PŘIPOMÍNKOVÁNÍ K ÚZEMNÍ STUDII ČTVRŤOVÉ CENTRUM V OKOLÍ STANICE METRA HÁJE, PRAHA

Připomínky Městské části Praha 11

B13, B17, B18

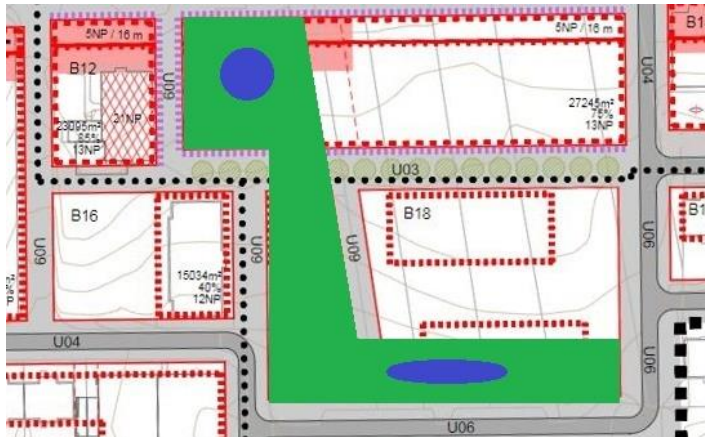
Navrhujeme vytvoření parkových ploch v jižní centrální části řešeného území. Tím dojde k propojení náměstí se stávající parkovou plochou směřující k Milíčovskému lesu. Dále se přirozeně oddělí stávající budovy od nové výstavby.

B22

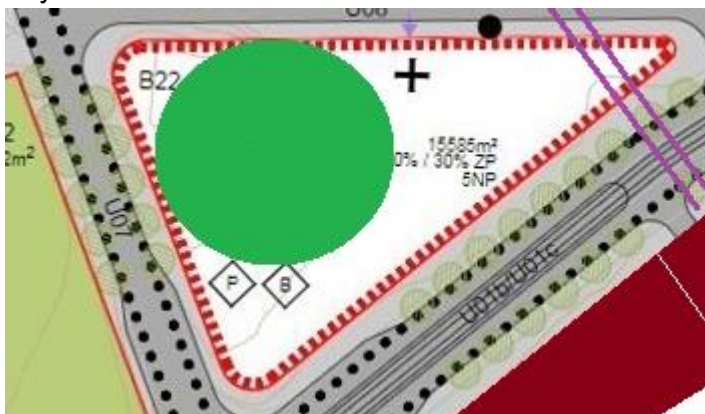
Žádáme o zachování stávající zeleně (vzniklý "ostrov" v západní části). Považujeme ho za důležitý dominantní prvek. Zásadně nesouhlasíme s vybudováním P+R ve vymezeném území touto studií.

B01

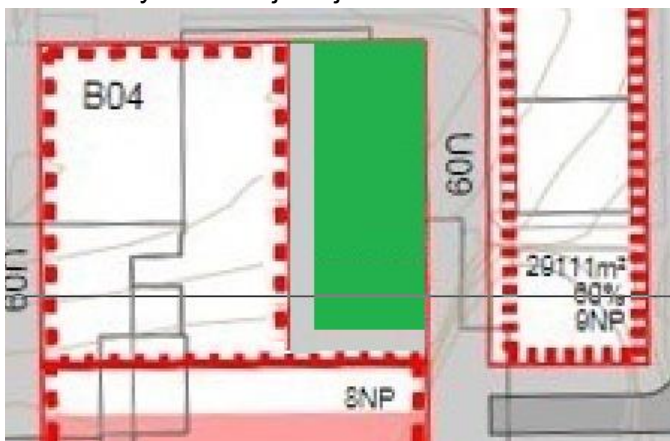
Severní stavební čáru B01 srovnat na úroveň stavební čáry B02. Tím dojde k zachování linie se sousedním blokem B02.

B10

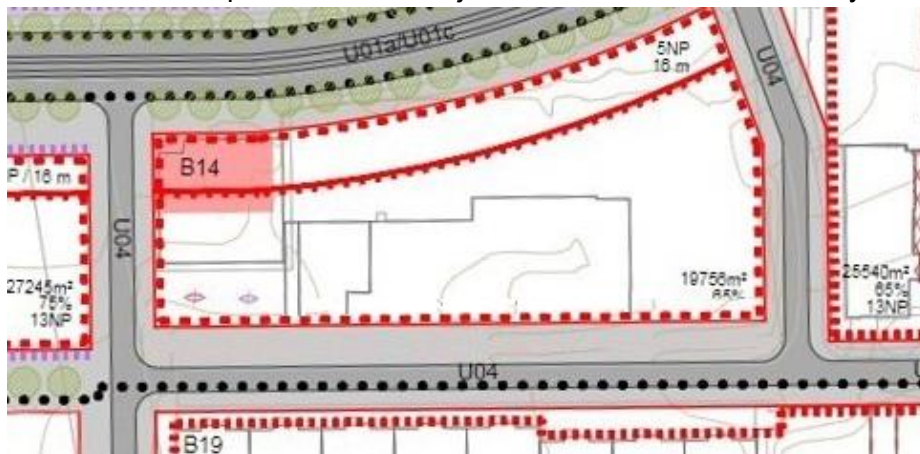
Na této ploše navrhujeme vybudovat parkovací dům pro rezidenty, zároveň dojde k odhlučnění jižní části dané oblasti včetně domu v B20.

Přechod chodců přes ulici Opatovská řešit podchodem přímo z vestibulu stanice metra.
